泊発電所3号炉

標準応答スペクトルを考慮した地震動評価について

(令和4年5月13日審査会合における指摘事項に対する検討方針)

令和4年5月27日
北海道電力株式会社

泊発電所における地震観測点(深部観測点を含む)

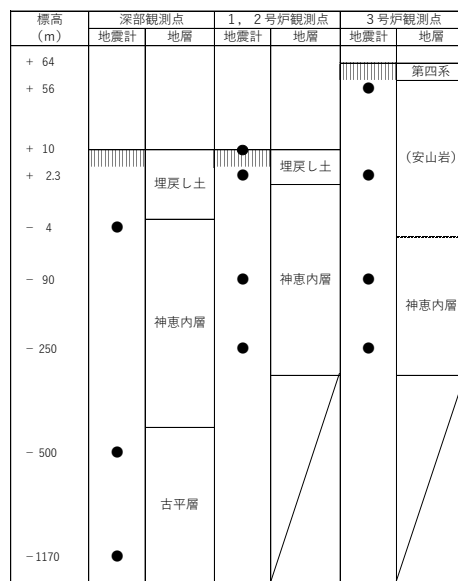
| No. | 指摘事項 | 検討方針 |
|-----|--|---|
| 3 | 大深度地震観測記録の観測状況も含めて整理すること。 | <ul style="list-style-type: none"> ○観測記録の収集にあたっては、敷地の標高-1170m、標高-500m等で実施している大深度地震観測の設置概要およびこれまで得られている大深度地震観測記録を示したうえで、観測記録の収集過程を明確にする。 |

- 令和4年5月13日審査会合における指摘事項を踏まえ、地震記録の収集・選定条件を示したうえで、その収集・選定過程を明示する。
- また、敷地の標高-1170m、標高-500m等で実施している大深度地震観測の設置概要およびこれまで得られている大深度地震観測記録もあわせて示す。

泊発電所から半径30km以内のKiK-net観測点

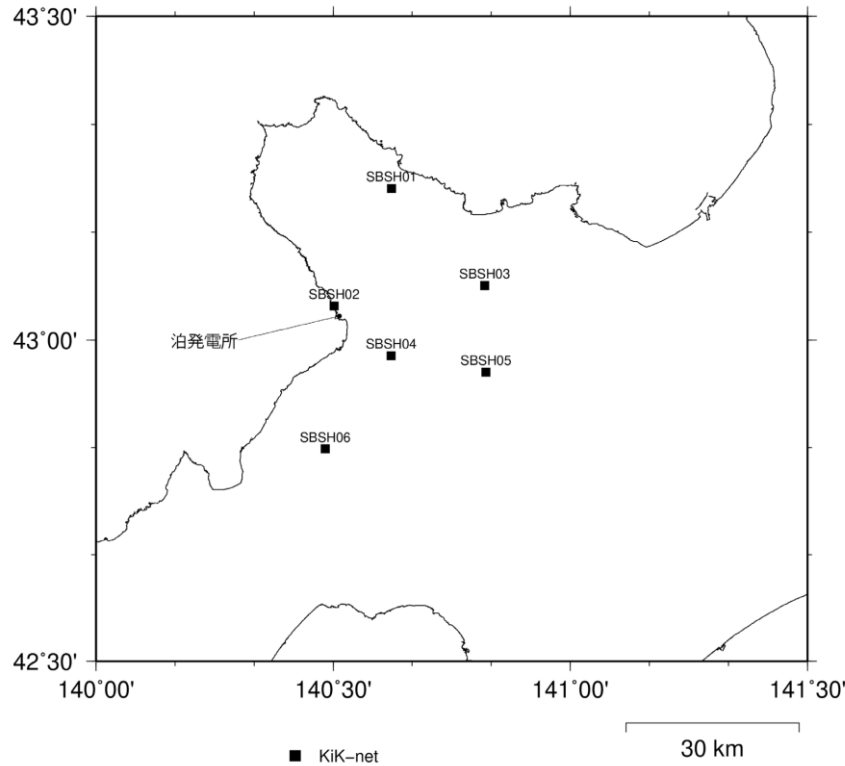
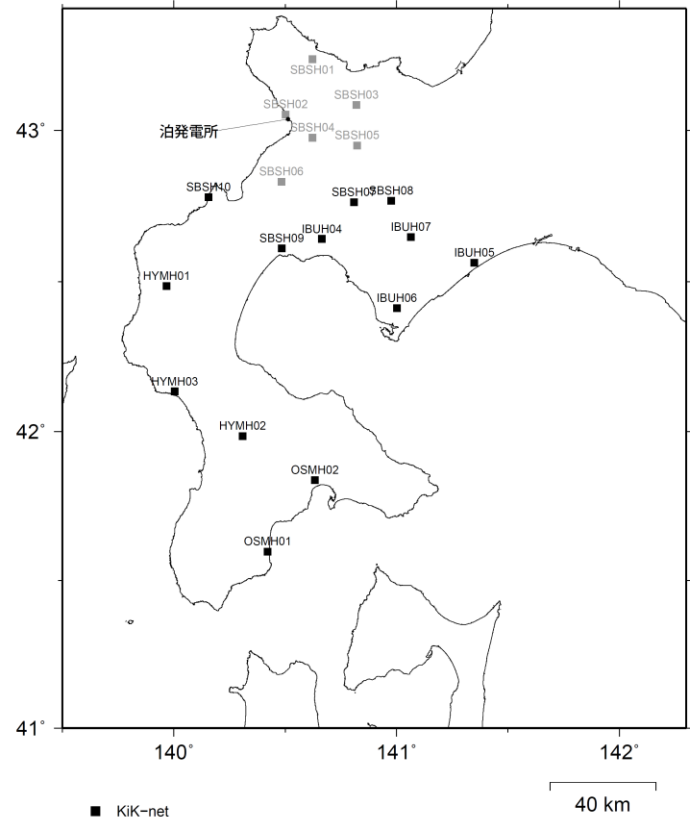
- 北海道の西部の範囲まで拡大して収集した地震記録については、敷地において標準応答スペクトルを考慮する地震動の検討に用いる記録として適切なものがあるのか、分析、考察を行うこと。
例えば、地震記録の選定過程、敷地と各KiK-net観測点との地盤条件(構成地質も含む)の類似性、観測記録の地震波の継続時間に係る特徴(地震規模に対しての主要動の長短等の特徴を含む)等
- 観測記録に特異な位相が無いことについては、フーリエ位相スペクトルやフーリエ振幅スペクトル等も示し説明すること。
- 大深度地震観測記録の観測状況も含めて整理すること。
- 上記検討を行い、観測記録の位相を用いた模擬地震波の検討にあたって、考慮すべき観測記録の有無の判断に係る説明を明確化した上で、検討に用いる観測記録として、2014年7月8日胆振地方の地震(M5.6)SBSH08喜茂別の記録を選定することが適切なのか説明すること。

- 敷地において観測された記録から標準応答スペクトルを考慮した地震動の検討に用いる記録を収集した結果、収集条件に適合する観測記録が無いことから、断層タイプの整合性、地質条件等を踏まえて、北海道西部まで対象範囲を拡大している。
- 収集条件(地震規模または収集対象範囲)を拡大した敷地周辺および北海道西部における他機関の観測点として、19観測点を選定している。
- 19観測点の観測記録を対象として記録を収集した結果、4地震8記録の観測記録を収集した。
- 収集した観測記録の収集過程を観測点毎に整理する。

2014/7/8胆振地方の地震(M5.6)SBSH08喜茂別の観測記録

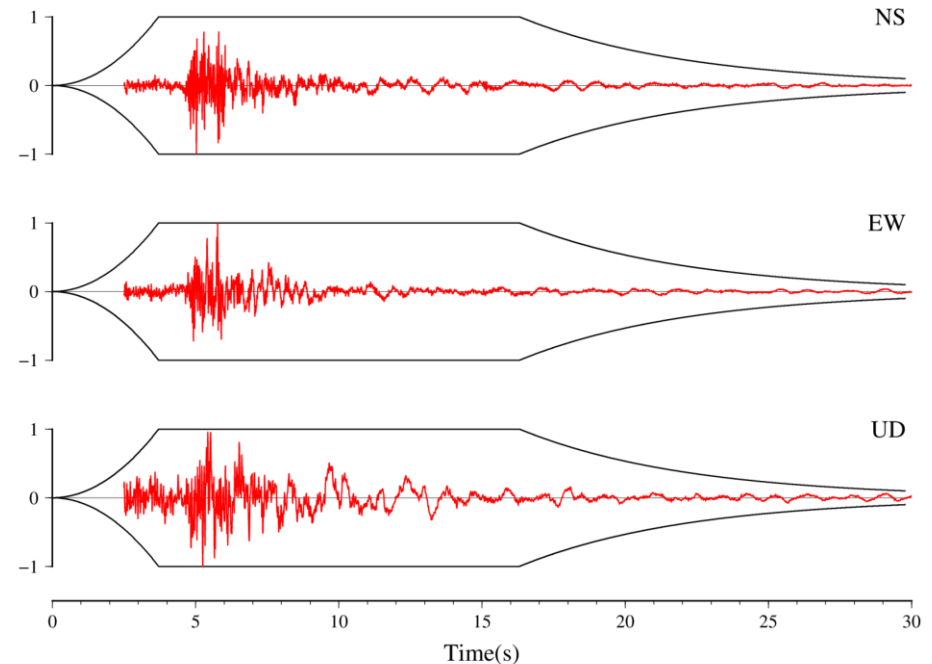
- 例として、下記にKiK-net喜茂別で観測された2014/7/8胆振地方の地震(M5.6)の観測記録を示す。
- 時刻歴波形による特異な形状の波形がないことを確認している。
 - ・ パルス波や振幅の大きい後続波などの特徴的な形状の波形はみられない
 - ・ Noda et al. (2002) に基づき「M7.0-Xeq10km」から設定した強震部の継続時間よりも有意に短い

- 追加の検討として、観測記録のフーリエ位相スペクトル、フーリエ振幅スペクトル等により特異な振幅、位相の有無を確認する。
- 他の観測記録についても、同様の検討を行う。

KiK-net観測点のボーリング柱状図(KiK-net喜茂別)

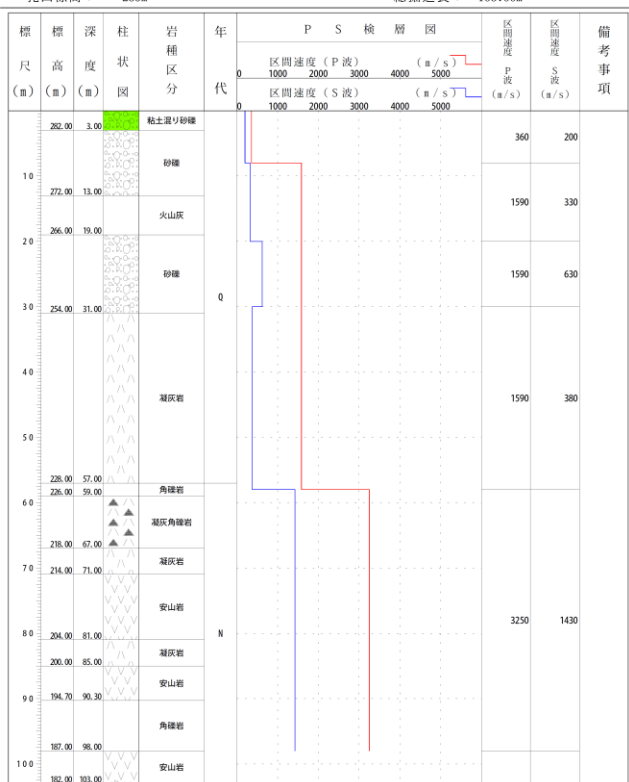
○収集した6観測点を対象に地震計設置位置のS波速度を確認し、4観測点(倶知安, 共和, 大滝, 喜茂別)については、比較的硬質な岩盤中に地震計が設置されていることを確認している。

○観測記録を収集したKiK-net観測点ごとに総合的に地盤条件の類似性を確認する。

○具体的には、観測記録を収集したKiK-net観測点のうち、地震計設置位置のS波速度が大きい4観測点の柱状図等を用いて、以下の観点から総合的に地盤条件の類似性を確認する。

- ・地震計設置位置が浅が比較的硬質な岩盤であること
- ・構成地質が敷地と類似していること
